黄家塘小学--教学楼加固改造项目

图纸答疑

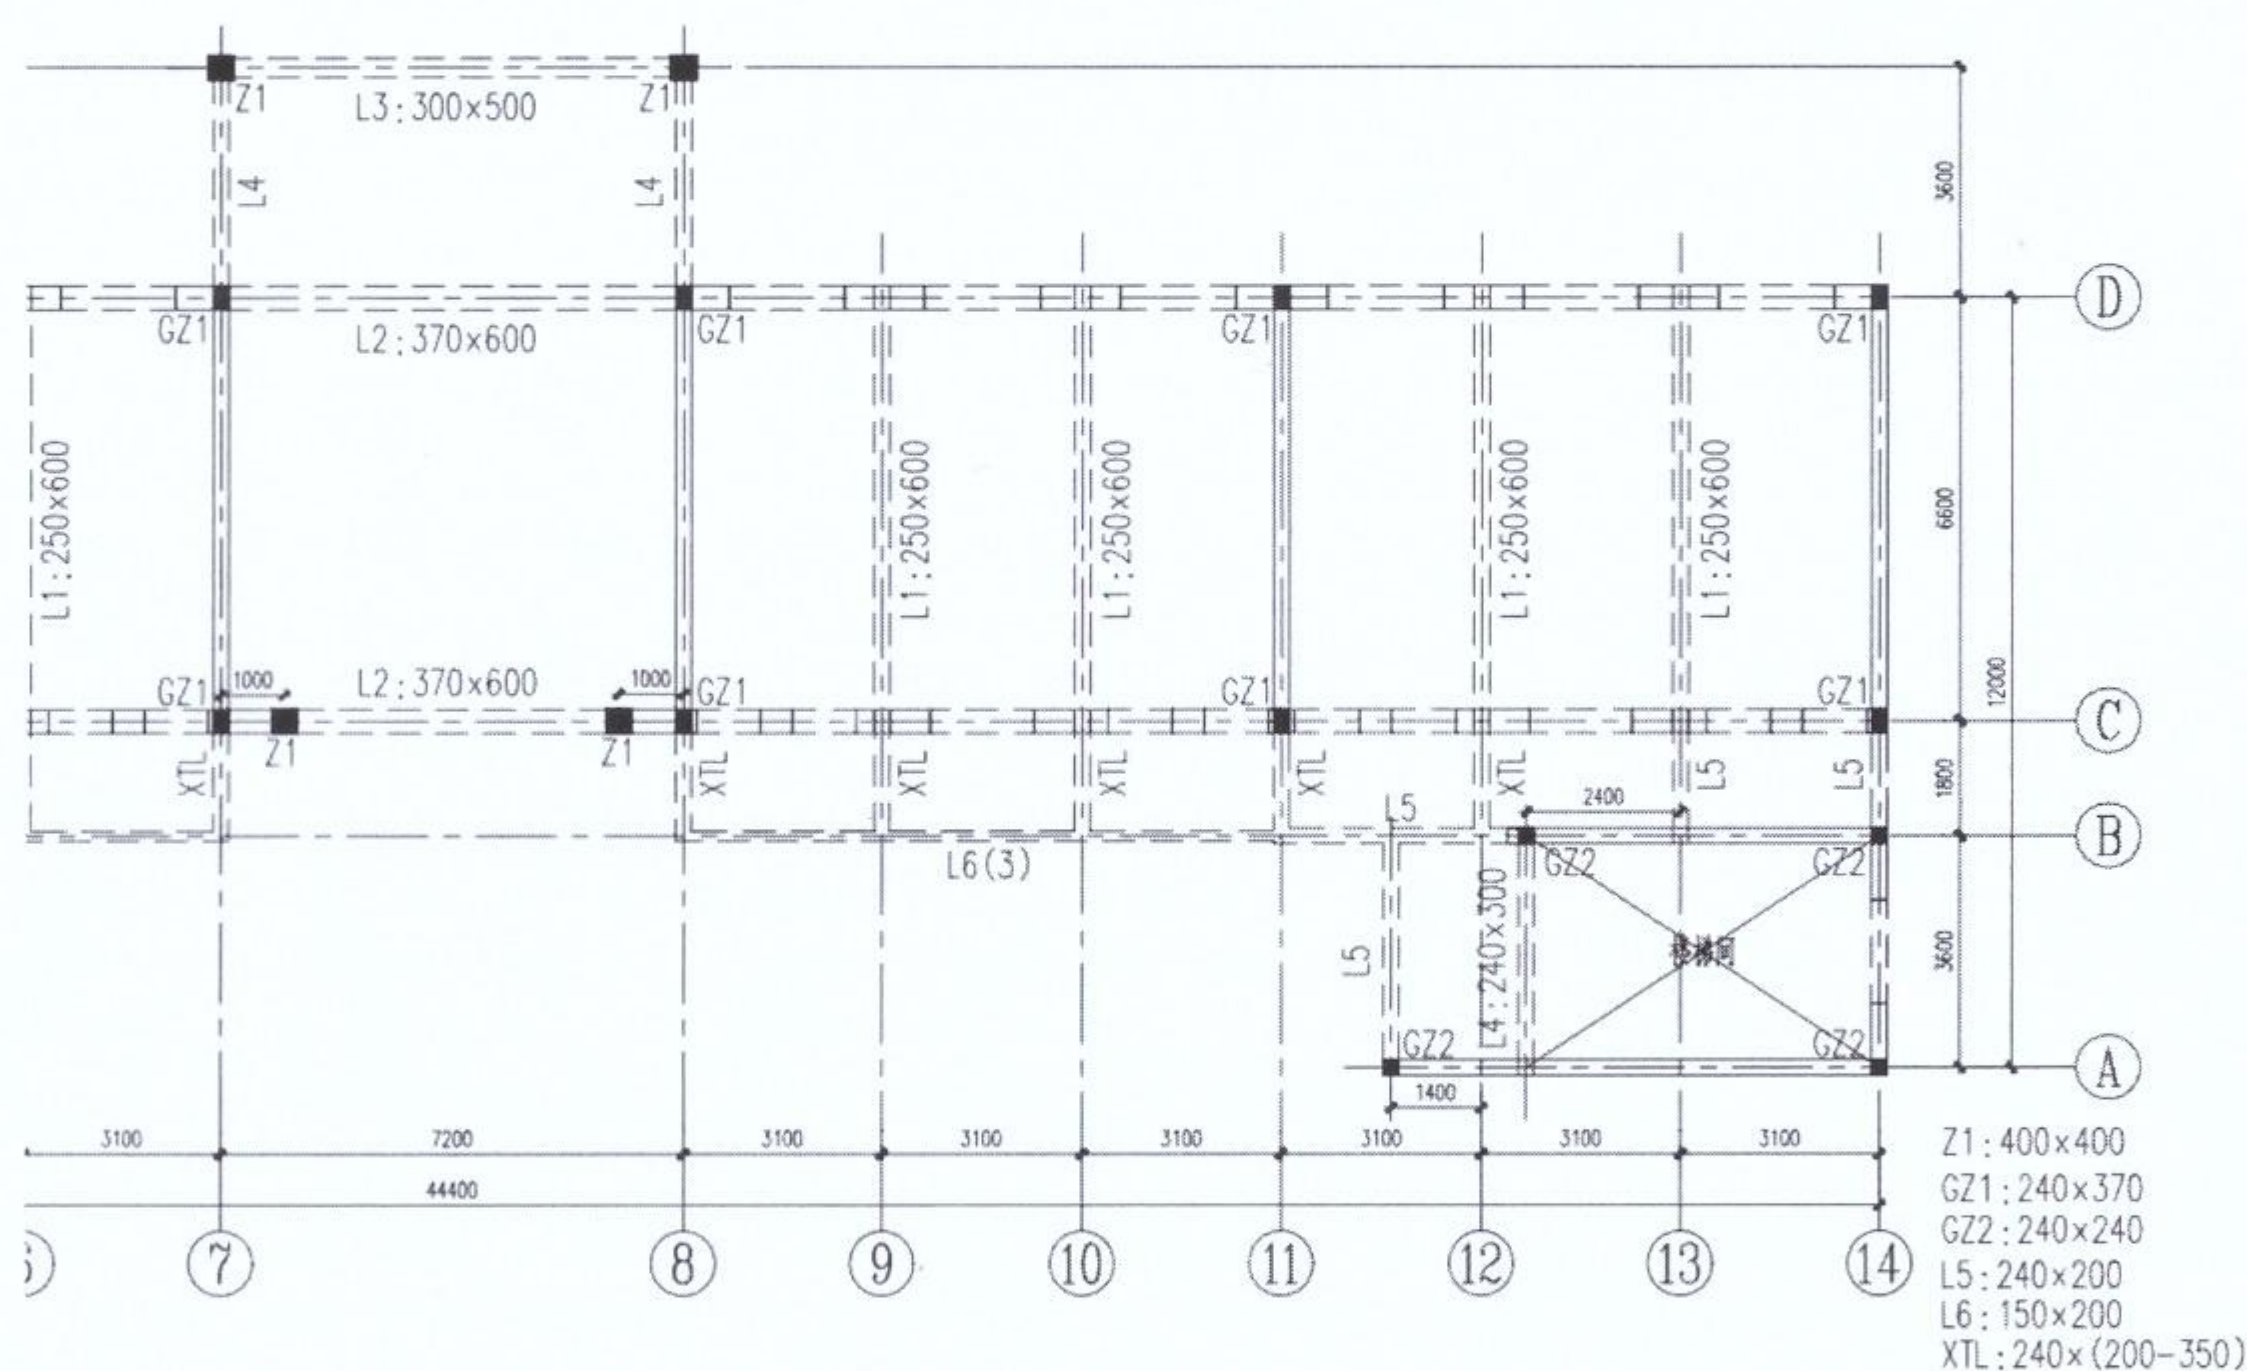
1、柱加固厚度平面图厚度 40mm，做法图标注 45mm，具体依据那个为准？

回复：按大样图 45mm 厚为准。

一层结构平面图

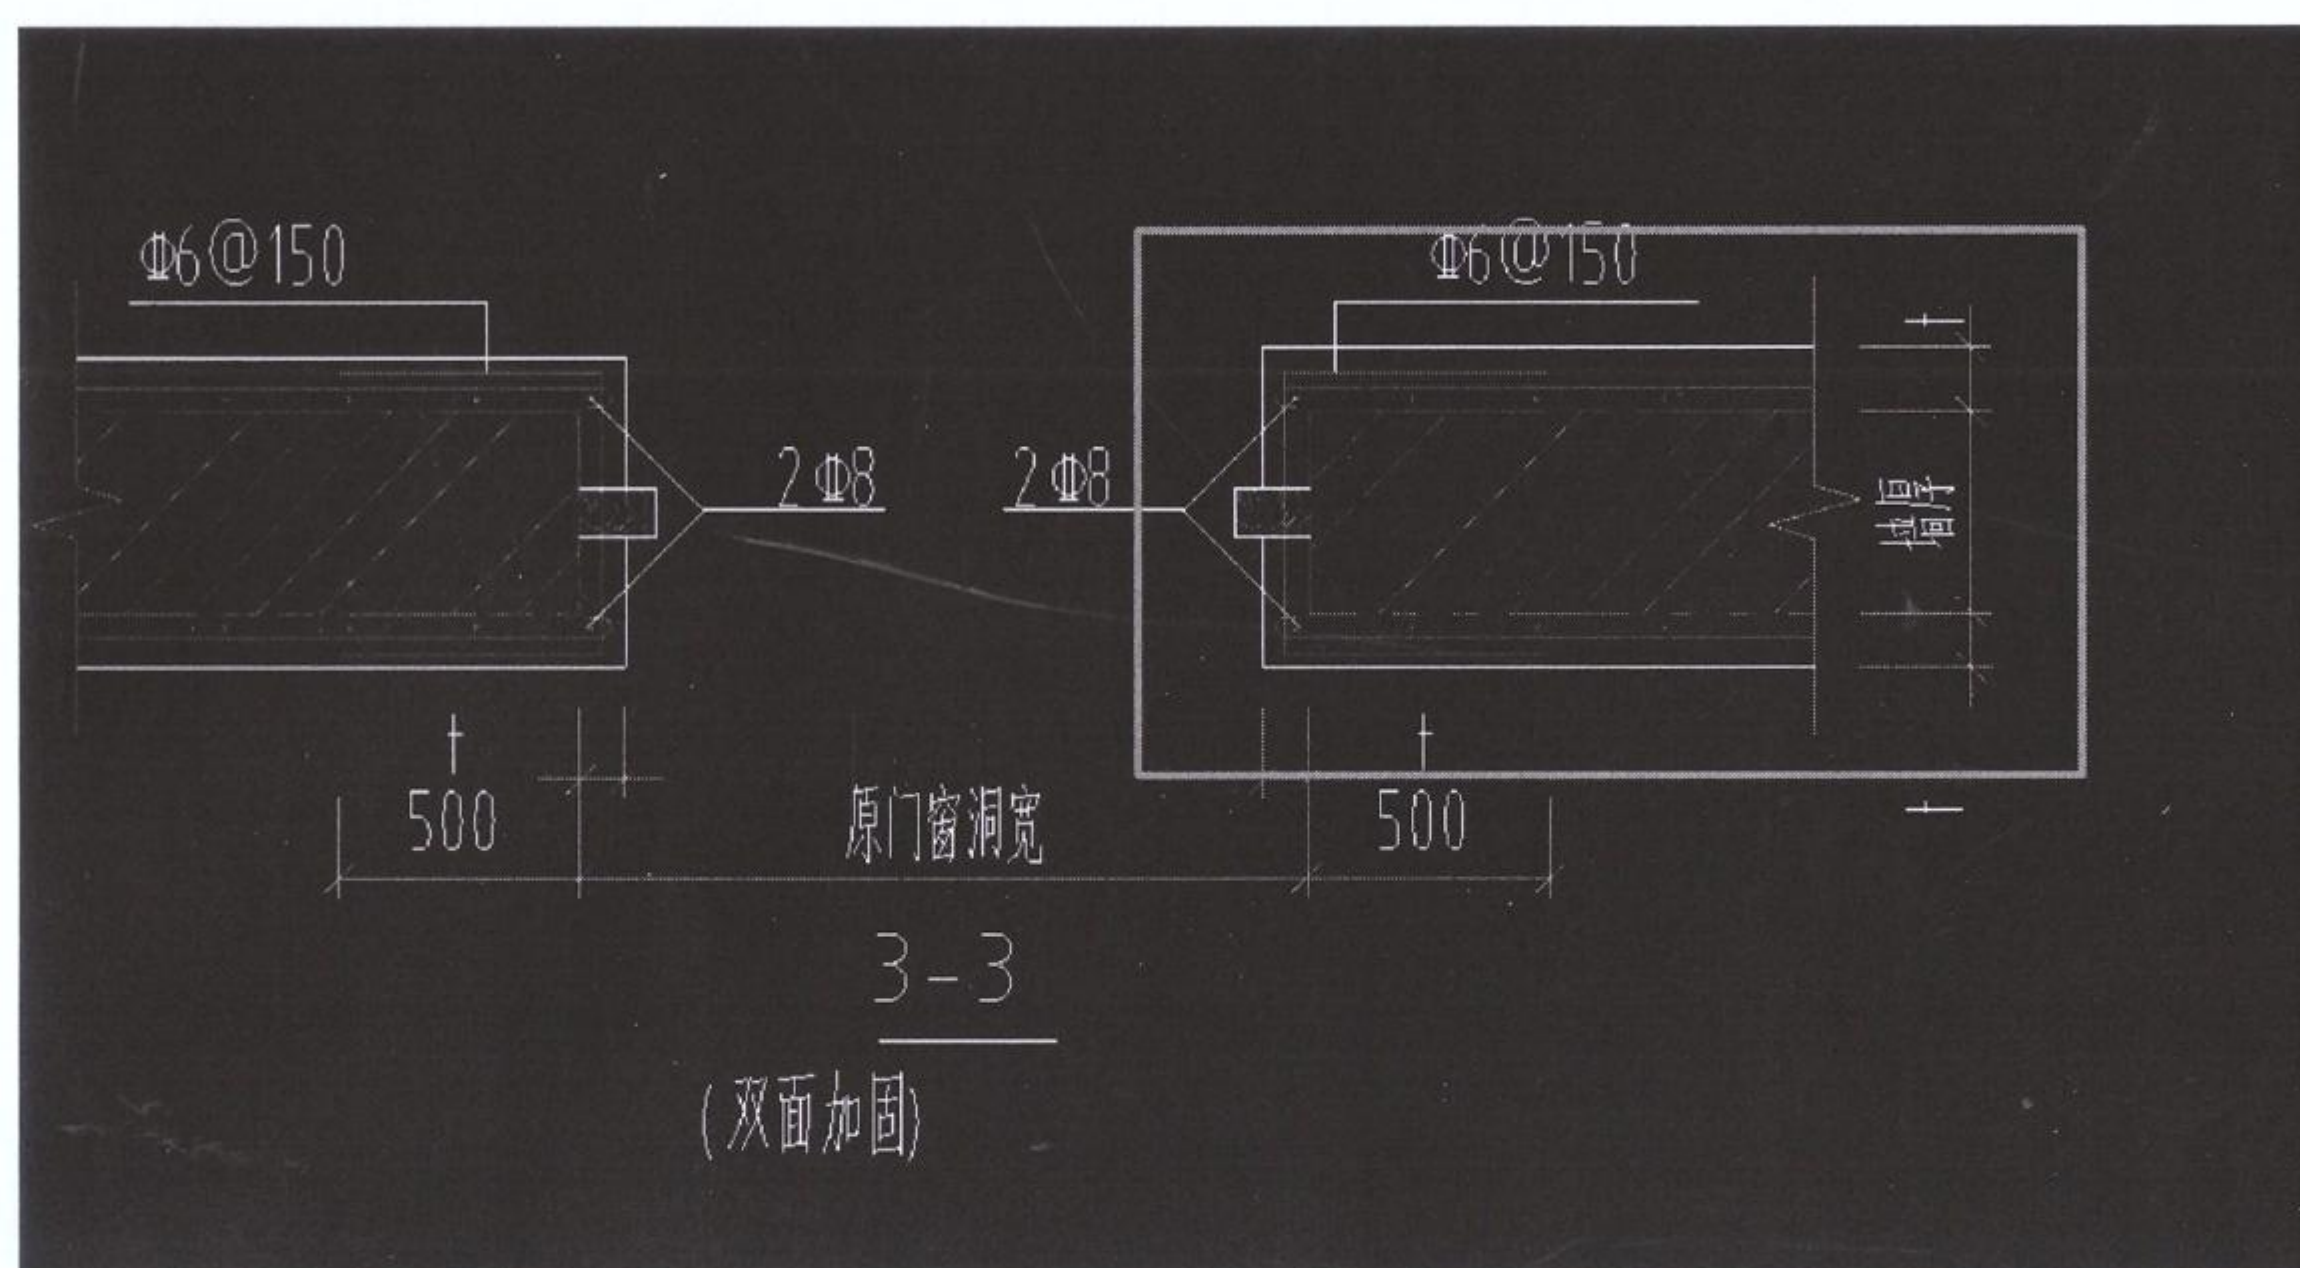
3、梁规格是否可以按 240*450、250*450、370*450 计算？

回复：参考鉴定报告截面，如下图：
